Dodatek č. 7

SMLOUVA O DÍLO „UK – Výstavba Kampusu Albertov – Biocentrum“

**DODATEK č. 7 (dále jen "Dodatek") KE SMLOUVĚ O DÍLO č. UKRUK
UKRUK/182357/2023-2**

UK – VÝSTAVBA KAMPUSU ALBERTOV – BIOCENTRUM

Schéma - sever

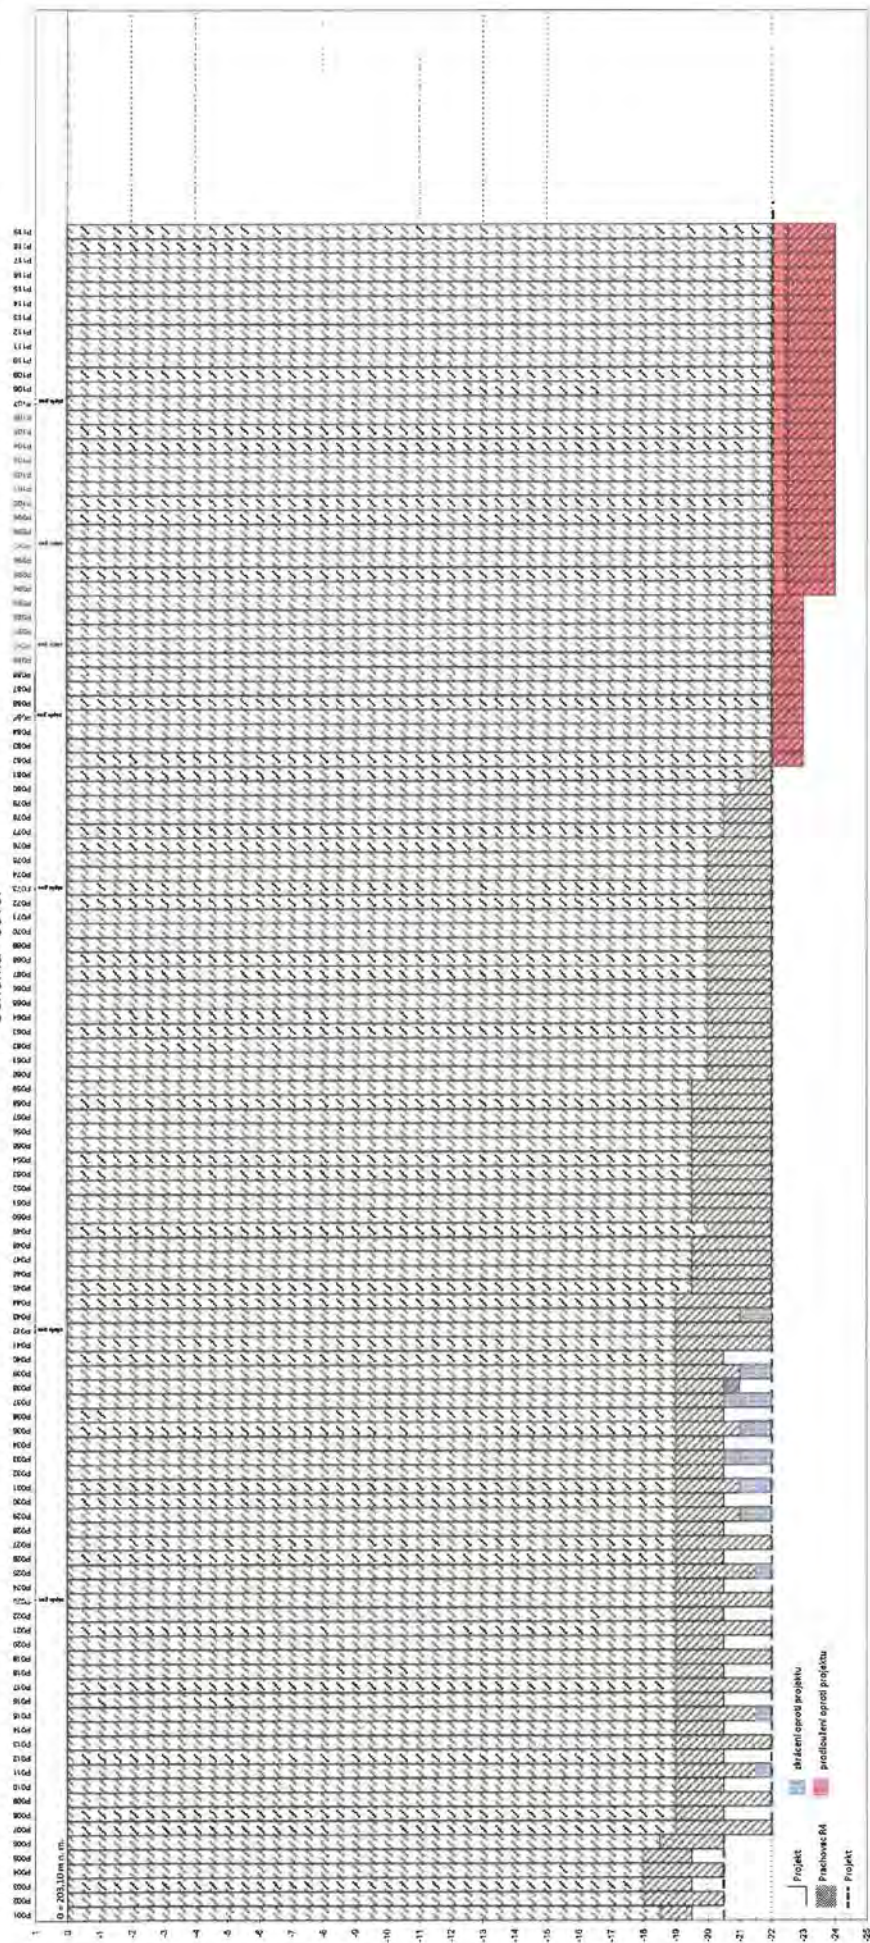
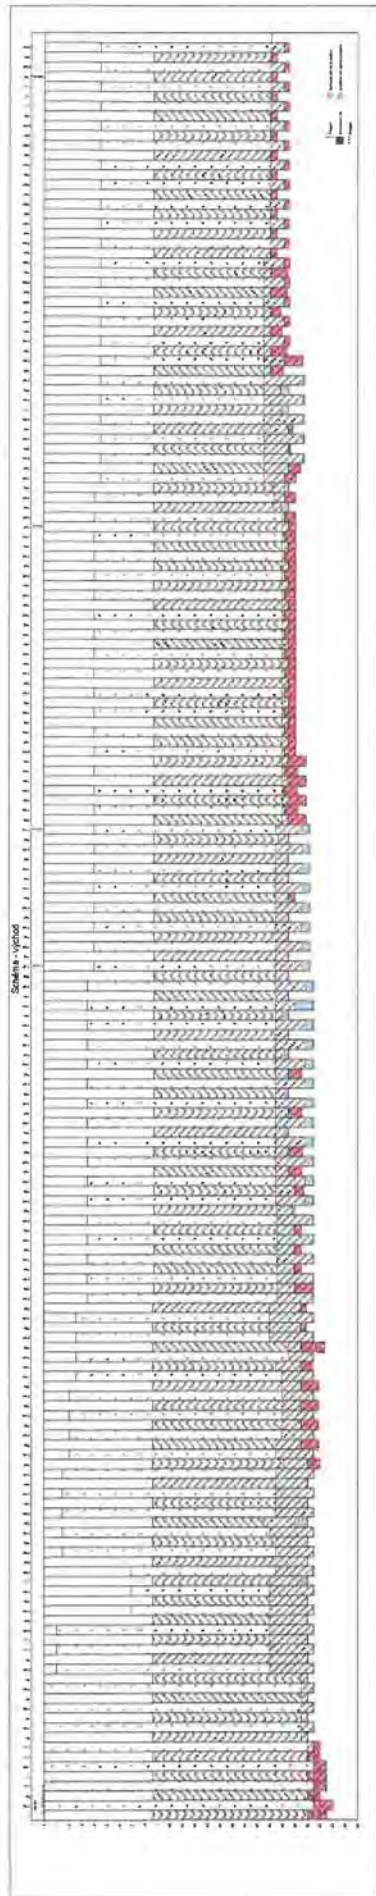
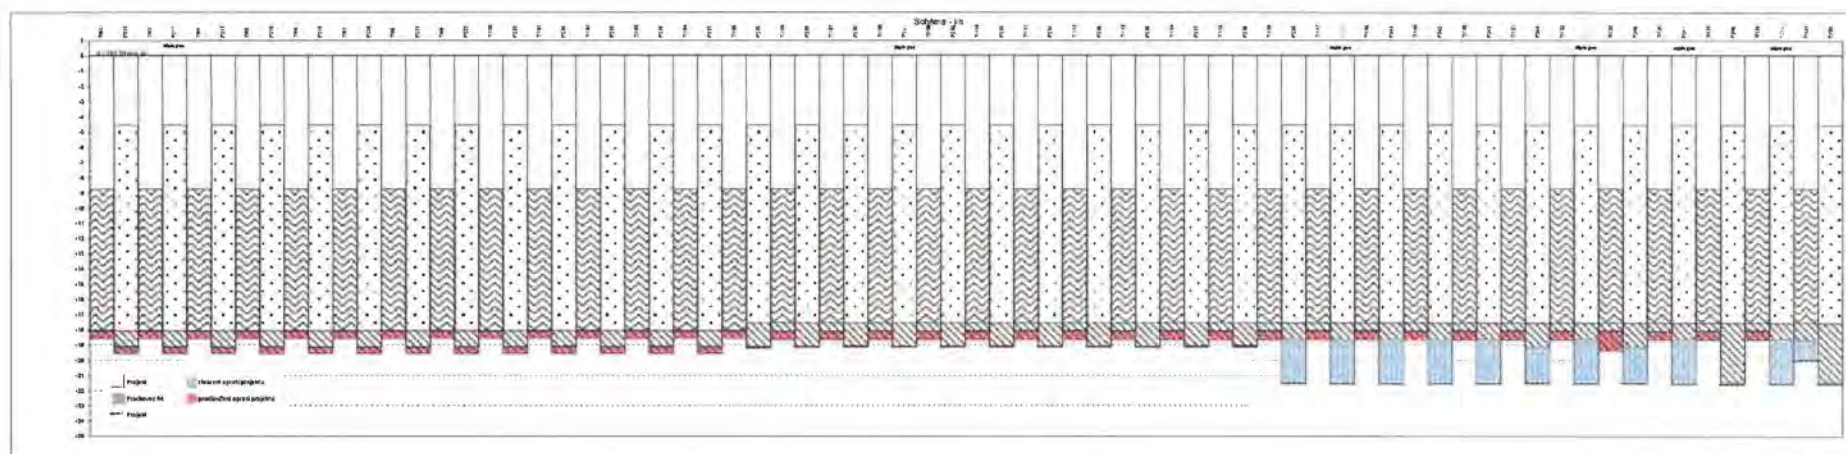
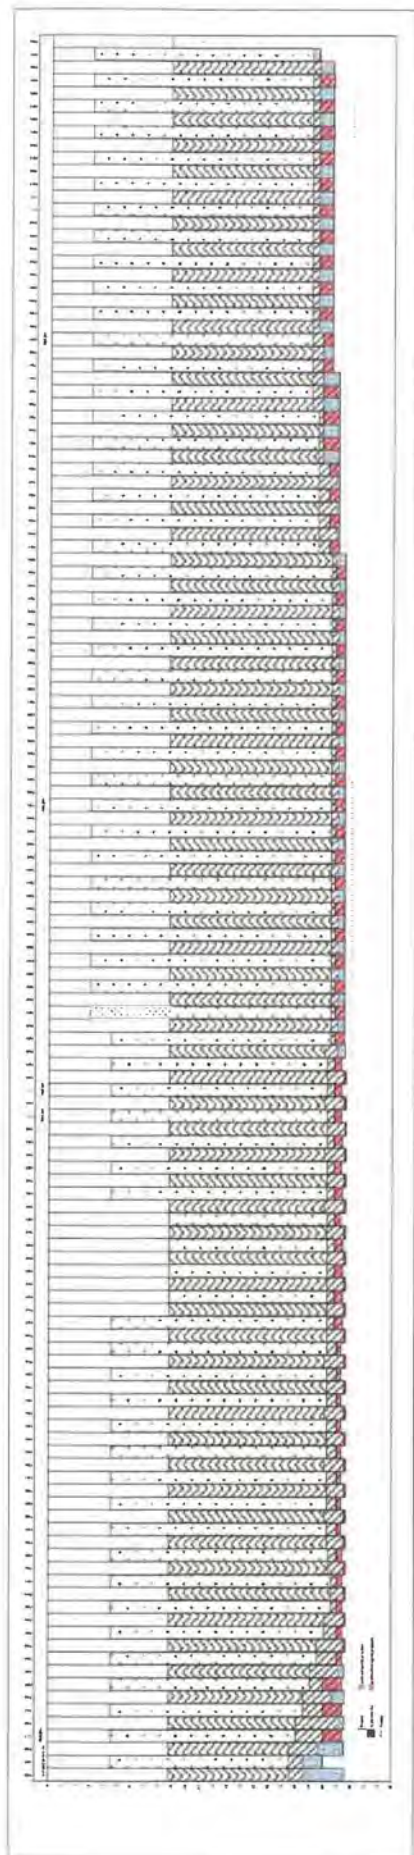
Předmět díla:	"Biocentrum - Novostavba objektu v areálu kampusu UK v Praze na		
Objekt:	BCA - zajištění stavební jámy a související práce		
Objednatel:	UNIVERZITA KARLOVA, Ovocný trh 560/5, Praha 2		
Zhotovitel:	Společnost DGZ Biocentrum Albertov		
TDI:	Sdružení NH - INŽ Kampus Alberov, 1. etapa		
Projektant:	ZNAMENÍ ČTYŘ - ARCHITEKT s.r.o.		
Popis změny:			
Skutečné délky pilot zajištění stavební jámy - třetí část			
Odůvodnění změny:			
Stávající stav:			
V rámci postupu výstavby, bylo nově zjištěno, že skutečné geologické poměry v místech provádění zajištění stavební jámy nového biocentra se liší od předpokladů uvedených v inženýrsko-geologickém průzkumu ze Zadávací dokumentace. Dle skutečnosti je nezbytně nutné provést piloty ve větší hloubce. Tento změnový list obsahuje třetí část (dokončení) zajištění stavební jámy v rozsahu sloupů tryskové injektáže TI 001 - 105, 156 - 194, 201 - 207 dočasné pilotové stěny a úpravu pilot pro severní opěrnou stěnu v části mimo stavební jámu (zrušení pilot P121 a 123, zkrácení pilot P120 a 123, nové piloty P327 - 332).

Navrhované řešení:			
Provést piloty pro zajištění stavební jámy v potřebné délce a hloubce pro dosažení unosného podloží.			
údaje o změně	Změnu vyvolal:	Okolnosti, které Objednatel jednající s náležitou péčí nemohl předvídat	
	Jedná se o změnu: (zatrhnout)	práce realizované a hrazené nad rámec ceny díla	X
		úprava předmětu díla bez vlivu na cenu díla	
		zúžení předmětu díla, kterou se snižuje cena díla	
	Jedná se o změnu ve smyslu zákona: (zatrhnout)	§ 222 odst. 4	
		§ 222 odst. 5	
		§ 222 odst. 6	X
§ 222 odst. 7			
Způsob projekčního řešení změny: (zaškrtnout)	Revize prováděcí dokumentace	X	
	Zápis do SD		
	Jiné		
údaje o složení ceny změny	hodnota přípočtů (víceprací)	6 408 597,53	
	celkem v Kč bez DPH		
	hodnota odpočtů (méněprací)	-413 994,00	
	celkem v Kč bez DPH		
údaje o ceně změny	ocenění změny předložil:	Společnost DGZ Biocentrum Albertov	
	náklady na změnu v Kč bez DPH	5 994 603,53	
	Výše DPH sazba: 21%	1 258 866,74

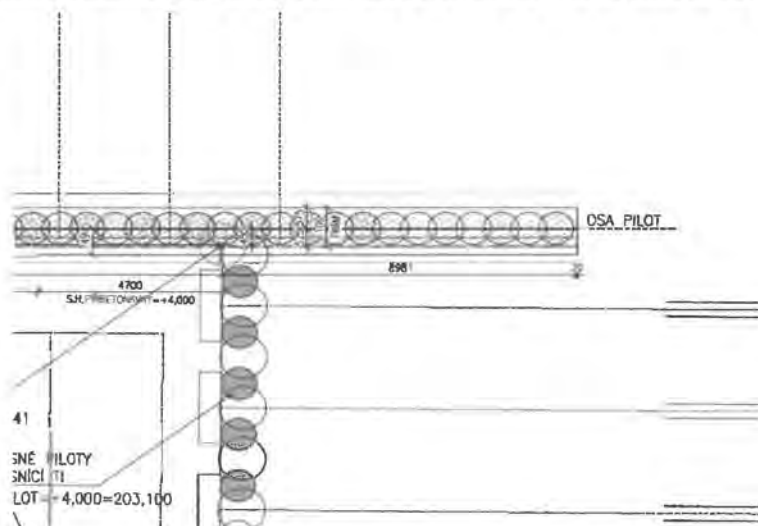
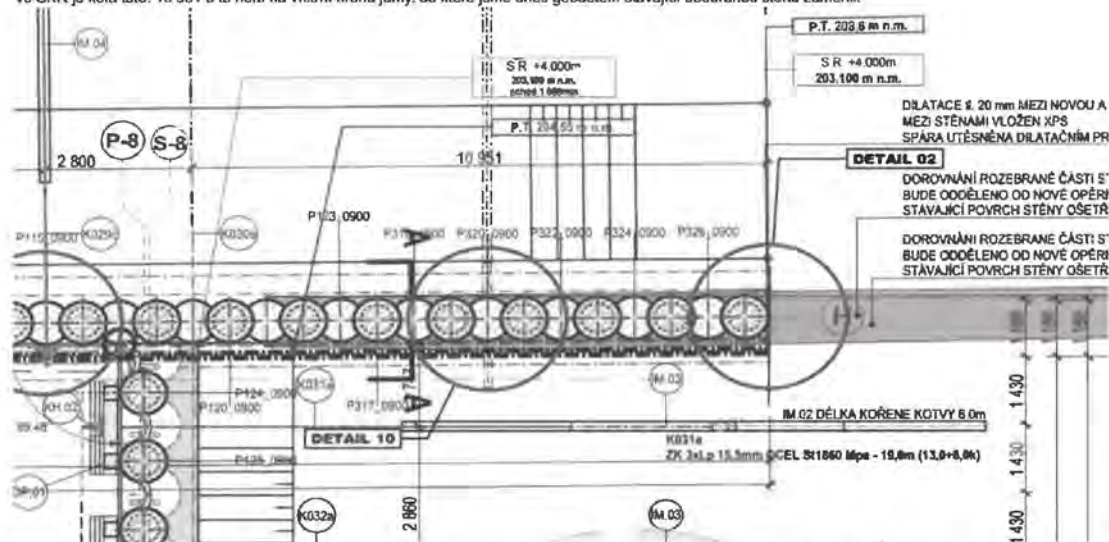
Je zde rozpor délky Severní opěrné stěny v DPS mezi tvarem výztuže a půdorysu ZSJ. Dnes bylo zaměřeno geodetem. Jáma sedí s rozměry Západní strana +/- také sedí. Tam je v délka na hranu jámy 7351 (v PD 7144).

Problém je na západní straně. Kde ve tvaru je uvedena délka 8981 za hranu lámy. Na toto byla udělaná dílenská dokumentace výztuže.

Ve SKR je kóta tato: 10 951 a to není na vnitřní hranu jámy, od které jsme dnes geodetem stávající ubouranou stěnu zaměřili.

Upozorňujeme tímto na chybu v DPS. Aktuálně bude upravena dílenská dokumentace a bude provedeno prodloužení stěny. Tato skutečnost nám generuje VCP
